改善箇所説明図

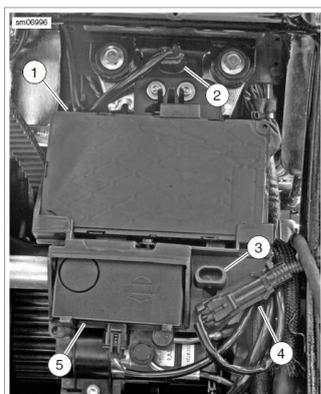
ボディコントロールモジュールのプログラムが不適切なため、前面方向指示器の不点灯が発生した場合に、運転者に不点灯を知らせる機能（インジケータランプの点滅回数増加）が作動しないおそれがある。

ボディコントロールモジュールを適切なプログラムに設定する。
